Fra: Siril Sylta
Sendt: 27. august 2014 09:32
Til: Knut Bjørnevoll
Emne: VS: SV: Omleggng av hovedleidningar på
Vedlegg: Gbnr. 134-114.pdf

Gbnr. 134/114. Hillandsvegen 9 A/B.

Subject: Omleggng av hovedleidningar på

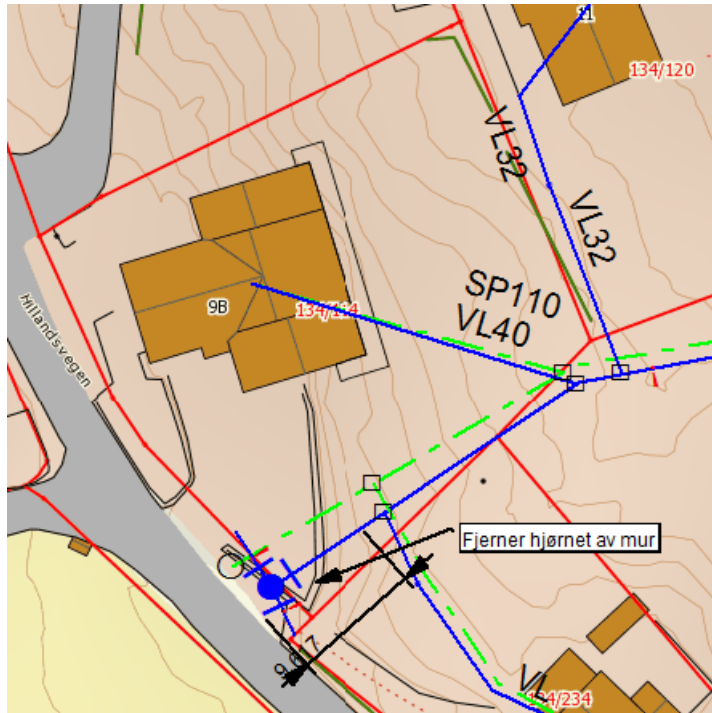
For å sikre tilgang til kommunale hovudleidningar i framtida, vil det vera naudsynt å legge om hovudleidningar inne på tomten Gbnr. 134/114.

Eg og Kjell Ove Sanden har hatt ei synfaring på tomten, for å sjå på korleis dette kan gjerast, vi er einige om at leidningar vert lagt om på følgjande måte .

Mur i søre hjørnet av eignedom vert fjerna, så mykje som er nødvendig, for at det skal kunne gravast ei ny hovudgrøft som vert liggande litt lenger sør enn dagens trase. Kommunen ønskjer i denne forbindelse å fornye ventilkum med brannutak, difor kjøper kommunen denne inn.

Når arbeidet skal gjerast må det vera tett dialog mellom utførande entreprenør og teknisk drift, vi må mellom anna ha ei stenging av hovudleidningen på vatn, når omkoplinga skal utførast. Når dette arbeidet er utført, er alt ok for teknisk drift sin del.

Eg kan bekrefte at hovudleidningar for vatn og avløp no er flytta litt lenger sør mot grensa til br. 134. murer og betongfundament i hage er fjerna, så alt skal vera ok for VA sin del. Det er no viktig at det ikkje blir satt opp noko ny mur langs trase, dersom ein ønskjer det må vi bli einige om korleis dette skal gjerast. Reknar med du tar kontakt om dette er aktuelt.
